Městská část Praha 14
Zastupitelstvo městské části

15. zasedání Zastupitelstva městské části Praha 14
konaného dne 19. 6. 2018

k vyjádření městské části Praha 14 k Metropolitnímu plánu (MPP)

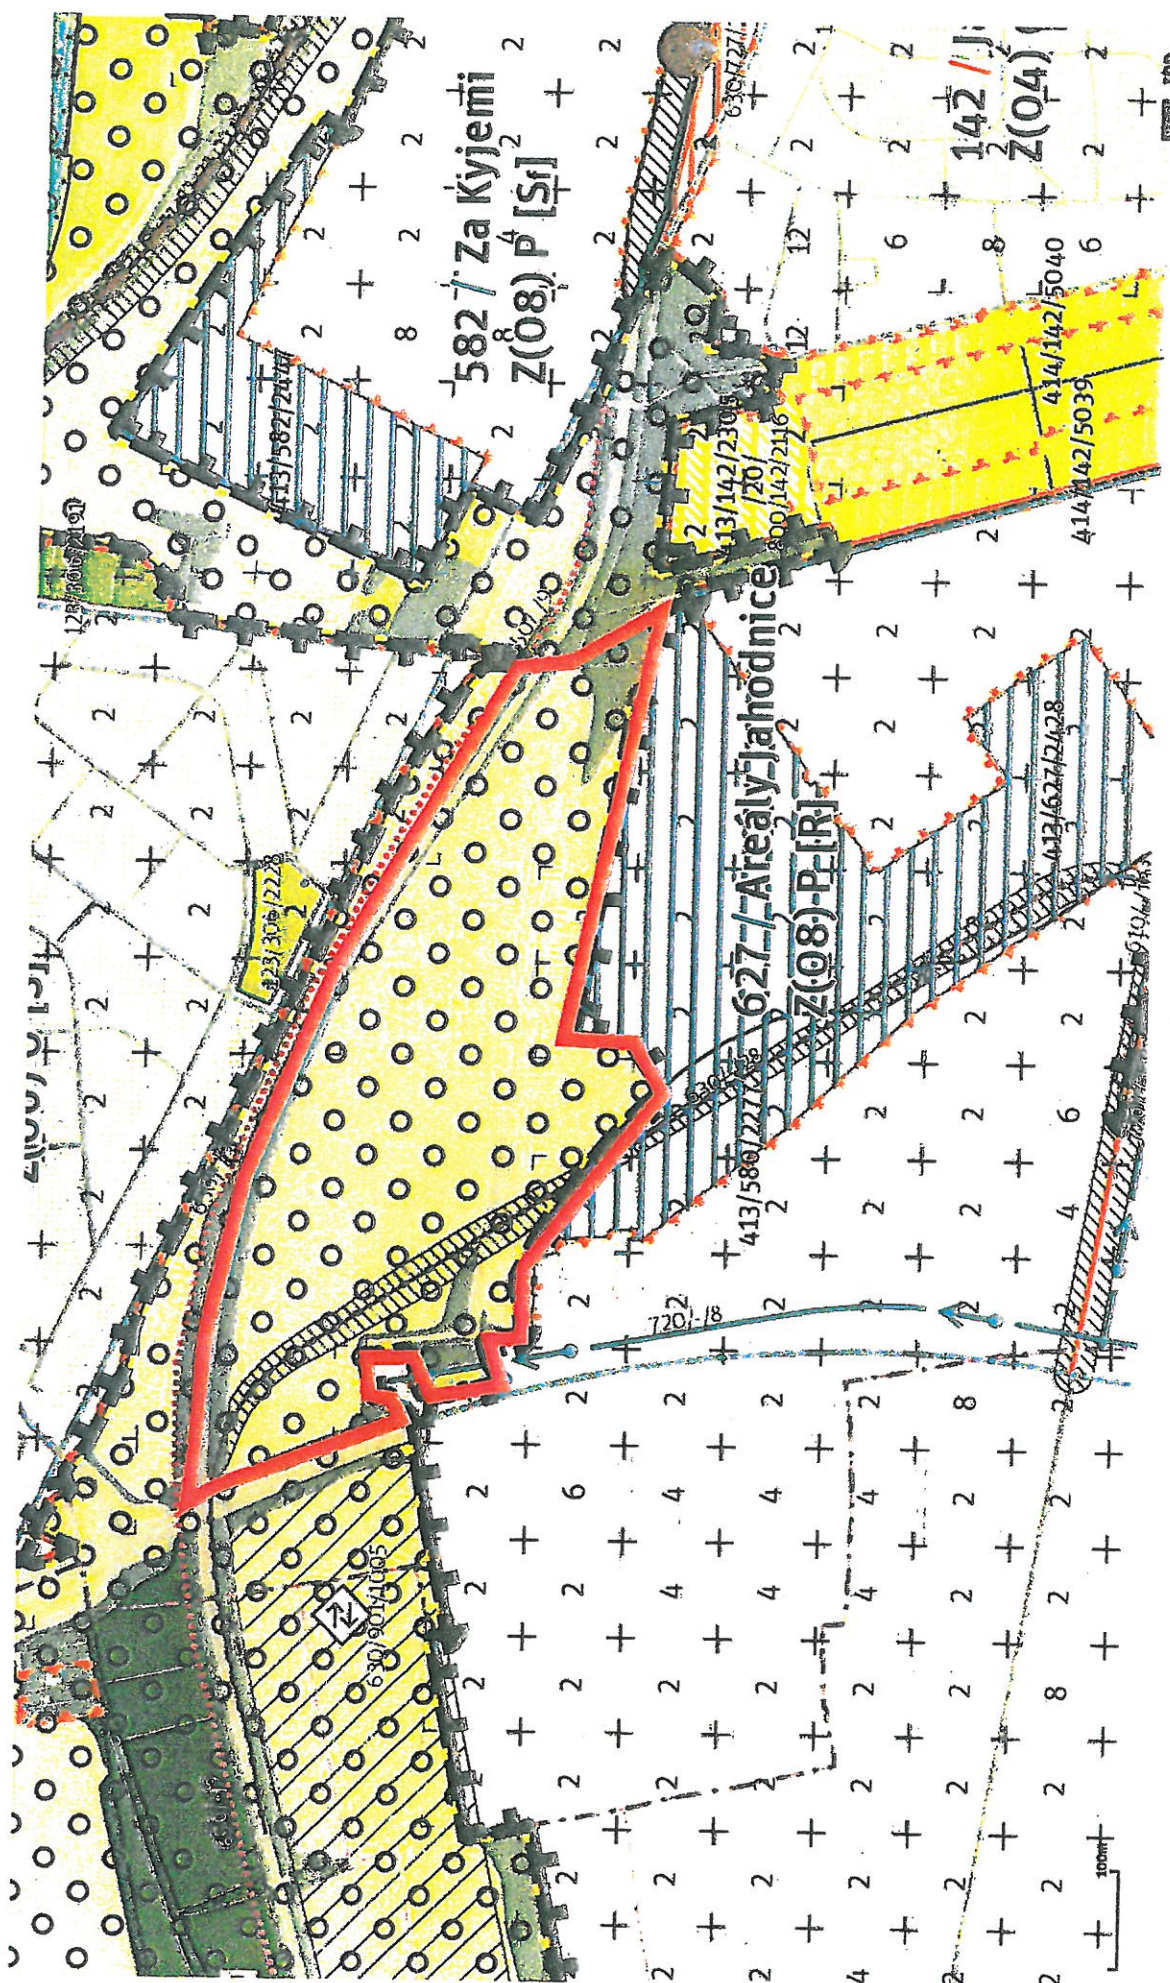
Městská část Praha 14 podává připomínku k navrženému vymezení části lokality 142/Jahodnice, rozvojová plocha 413/142/2281 vymezené jako zastavitelná rekreační lokalita.

Městská část podporuje v tomto území rekreační využití, zároveň v tomto území požaduje vymezit možnost výstavby občanské vybavenosti. Jako nejvhodnější se jeví vymezení občanské vybavenosti bodem.

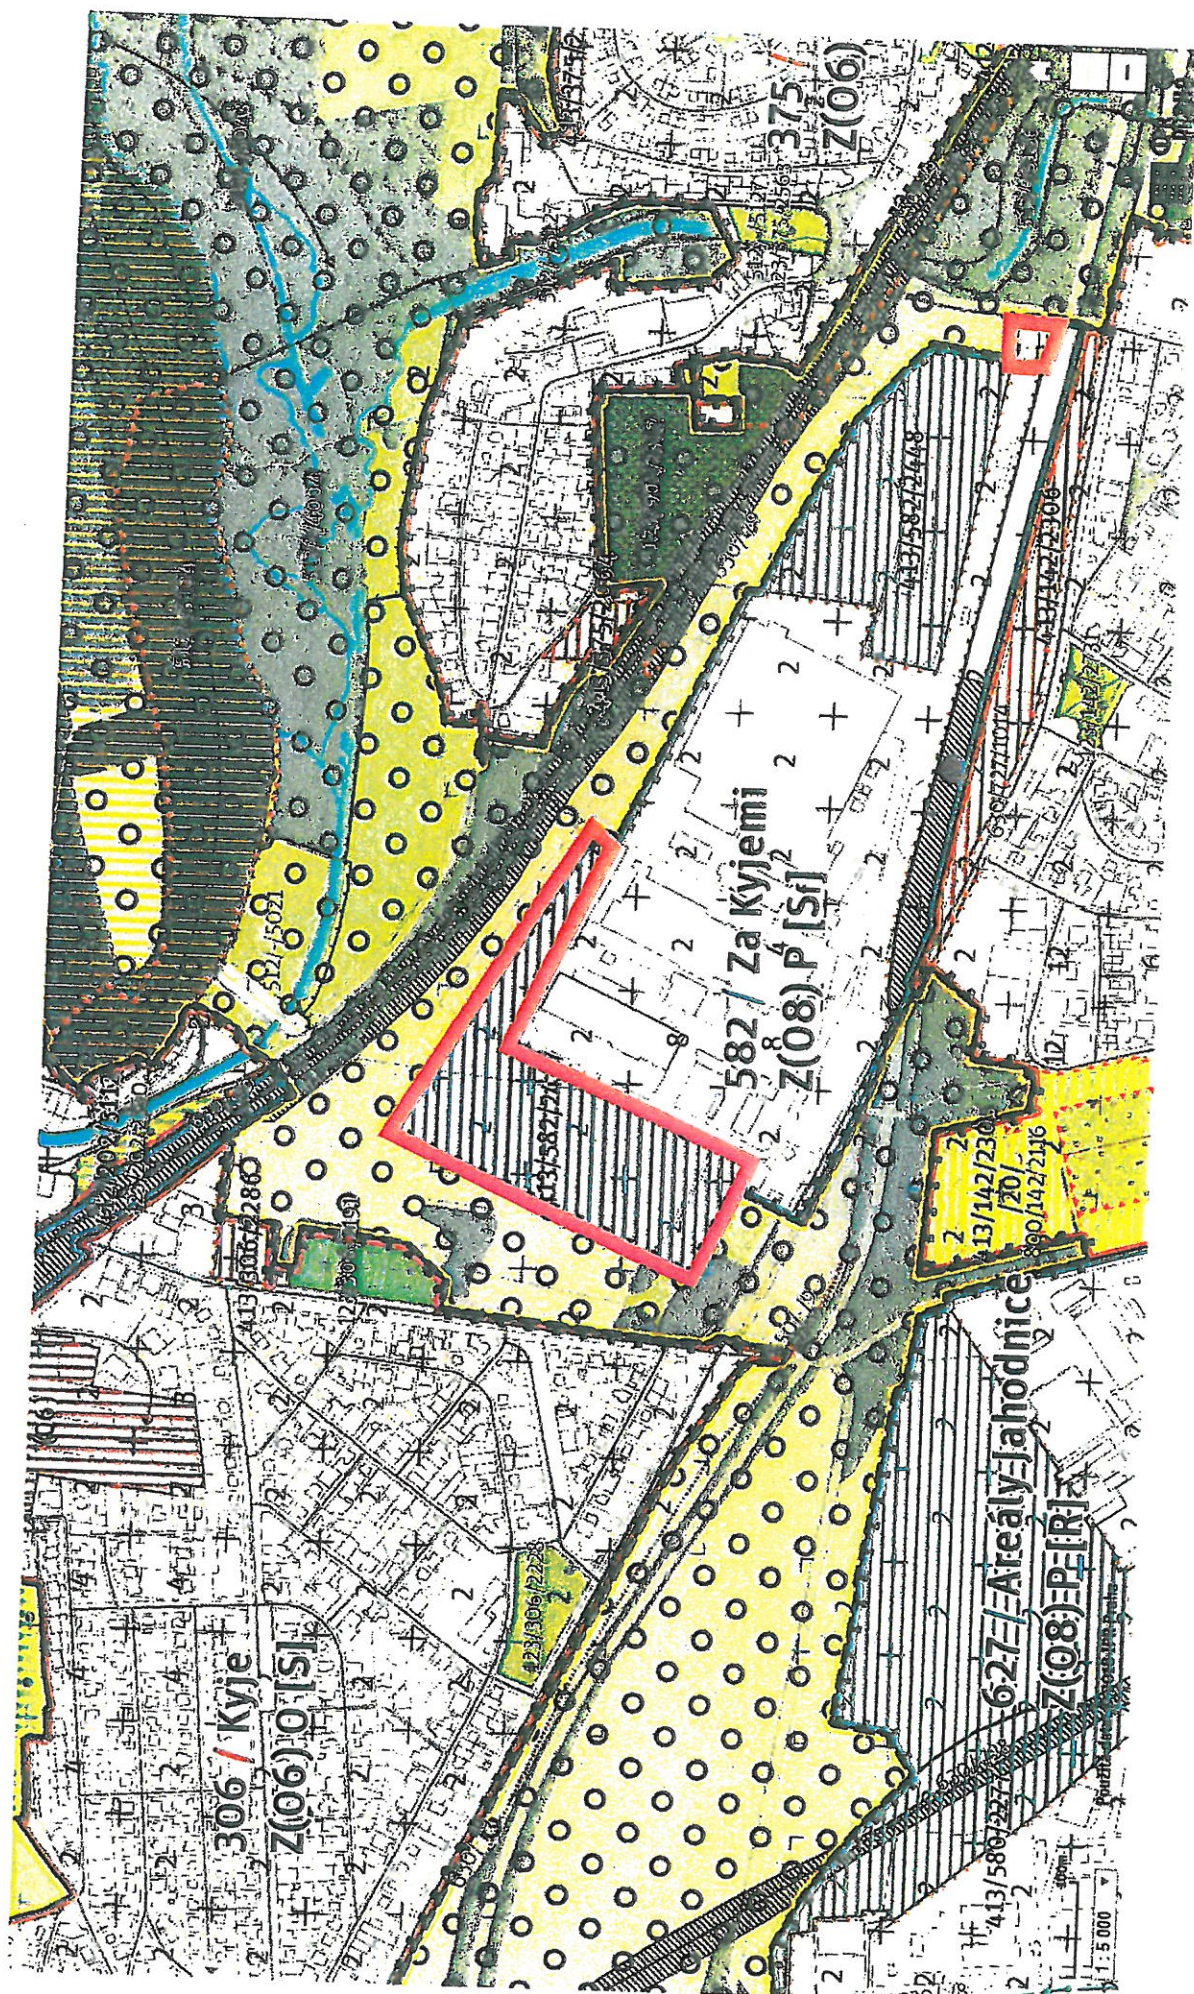
Městská část Praha 14 podává připomínku k navrženému navržené výškové regulaci stav 6, se kterým nesouhlasí.

Městská část požaduje úpravu na stav výškové regulace 2 dle skutečného stavu.

08 / železniční zastávky

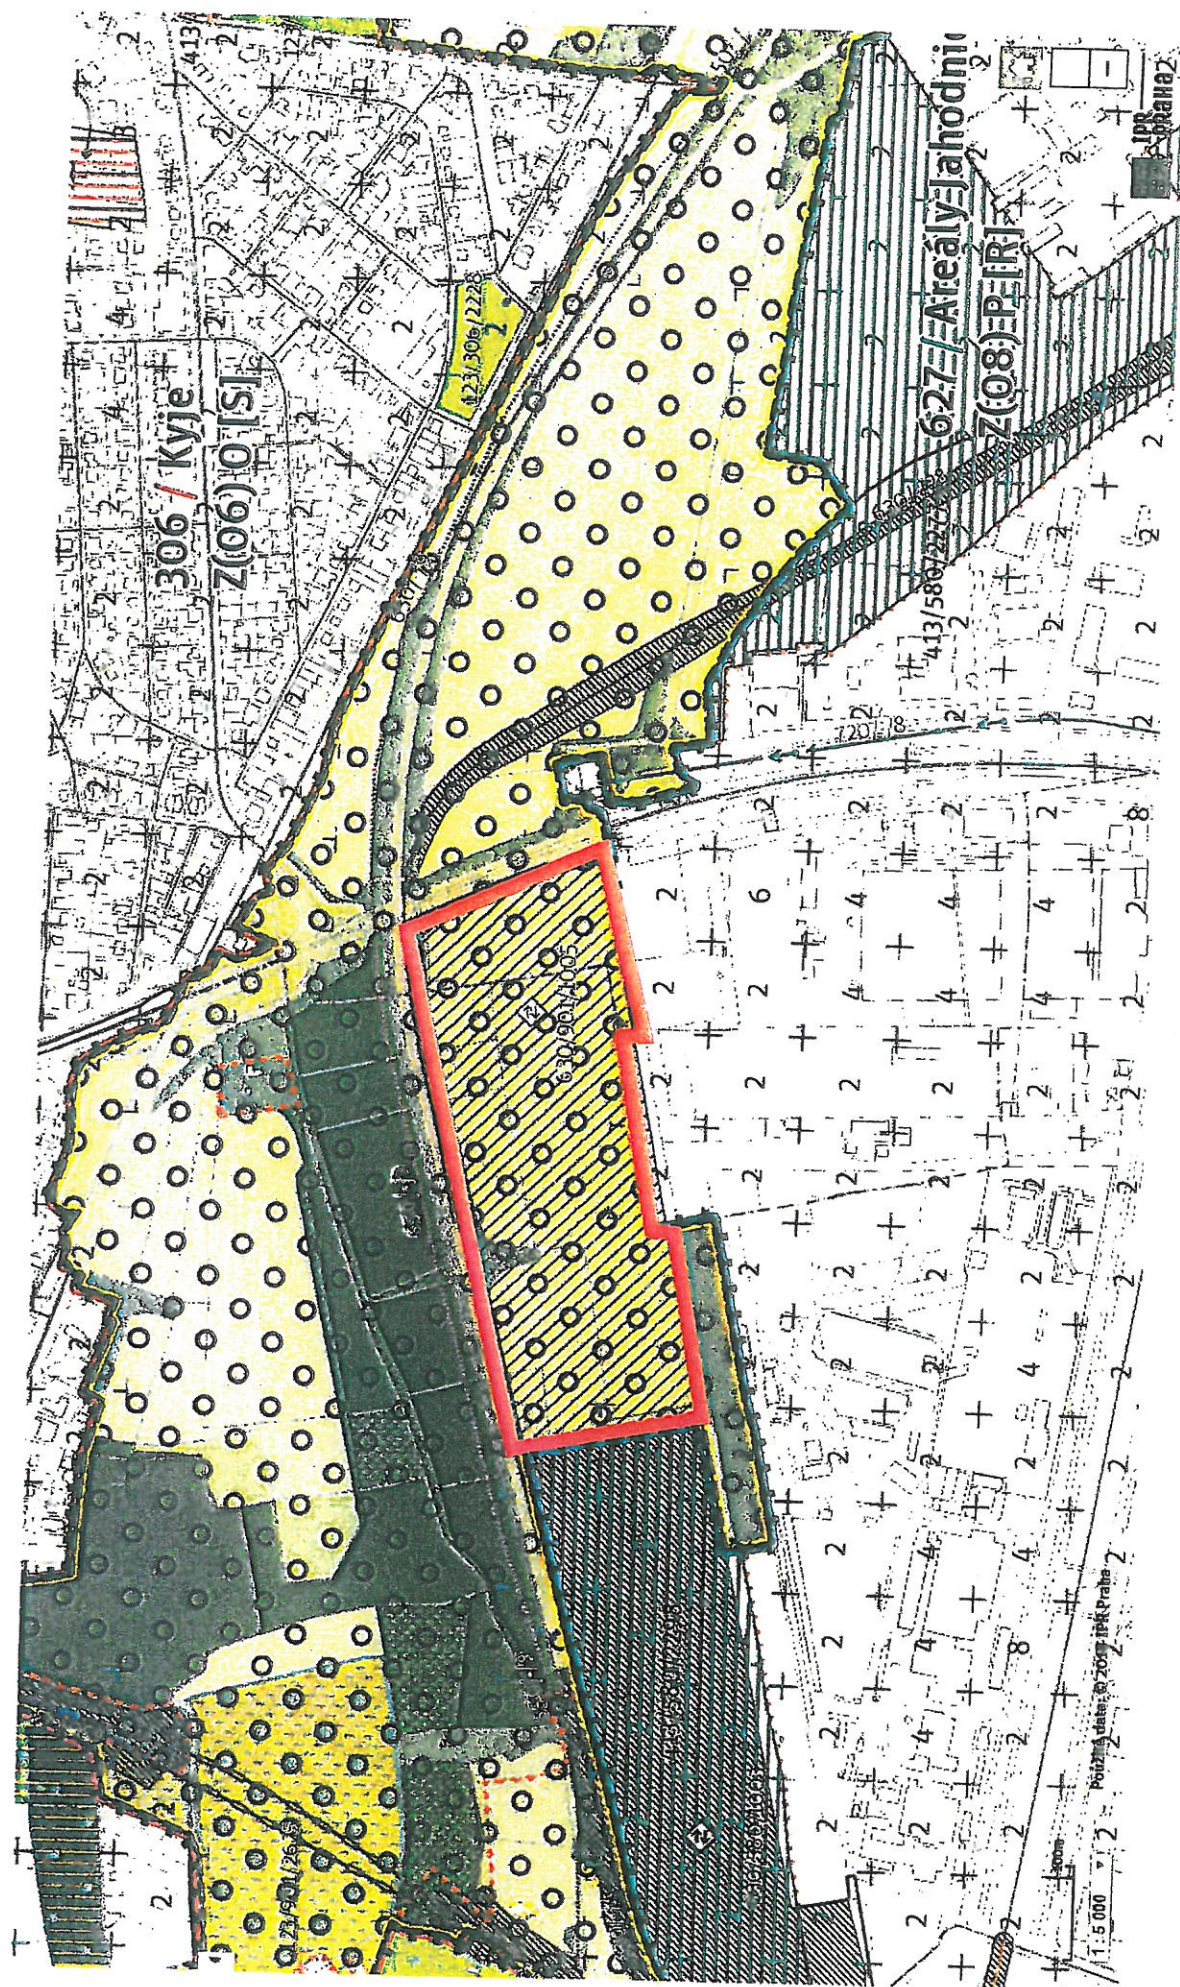
Městská část Praha 14 podává připomínku k novému vymezení železničních zastávek:

Nesouhlasí s navrženým vymezením železničních zastávek v této lokalitě a navrhuje jejich úpravu:

- a) Vymezení nové železniční zastávky Praha - Jiráskova čtvrť (nový návrh dle grafické přílohy 08 bod A);
- b) Posunutí vymezení železniční zastávky Praha-Jahodnice - viz Krycí list 727/Trat' Kolín , 600/Dopravní infrastruktura - 630/727/1014 Železniční stanice/zastávka Praha-Jahodnice - návrh (nový návrh dle grafické přílohy 08 bod B);
- c) Posunutí vymezení železniční zastávky Praha-Dolní Počernice jih - viz Krycí list 727 , 600/Dopravní infrastruktura 630/727/1011 Železniční stanice/zastávka Praha-Dolní Počernice jih — návrh , resp. zrušení tohoto návrhu a vymezení nové železniční zastávky Praha - Hostavice (nový návrh dle grafické přílohy 08 bod C);
- d) Vymezení nové železniční zastávky Praha - Dolní Počernice střed (nový návrh dle grafické přílohy 08 bod D).
